Znak: EZ/ZP/64/2020/EK

*Dot. zakup i dostawa aparatów RTG z ramieniem C dla potrzeb Wojewódzkiego Szpitala Zespolonego w Kielcach.*

### ODPOWIEDZI NA PYTANIA

##### Pytanie nr 37

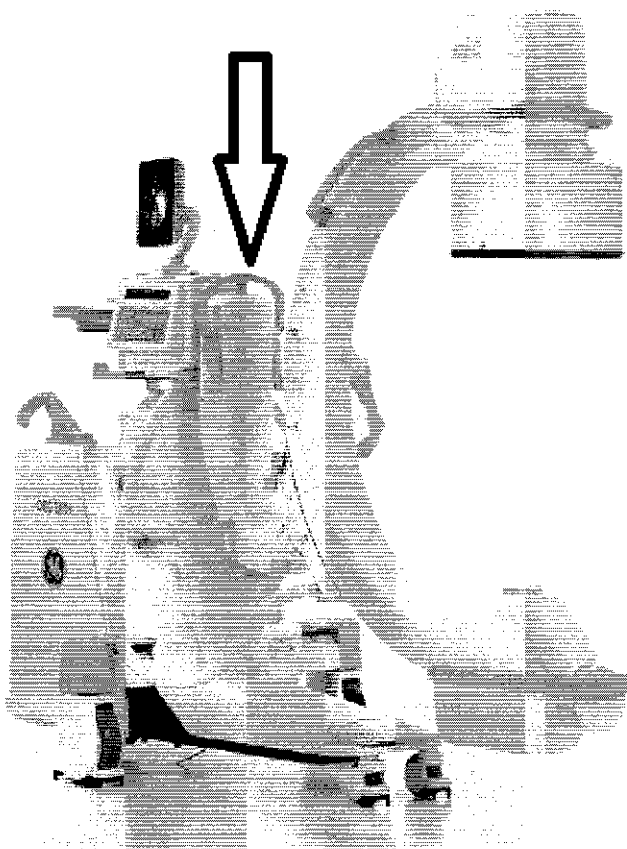
Pkt 3. Czy Zamawiający wyrazi zgodę na wprowadzenie dodatkowej punktacji dla parametru „Zakres ruchu orbitalnego ramienia C”, według następującego wzoru: parametr wymagany - 0 pkt., największa wartość - 15 pkt. Czy zamawiający będzie wymagał dodatkowego ramienia L przy aparacie zwiększającego zakres ruchu orbitalnego oraz możliwości uzyskania takich kątów jakich nie uzyska się przy standardowym rozwiązaniu? Poniżej zdjęcie poglądowe dodatkowego ramienia L oznaczone strzałką.

**Odpowiedź: Nie, zgodnie z SIWZ.**
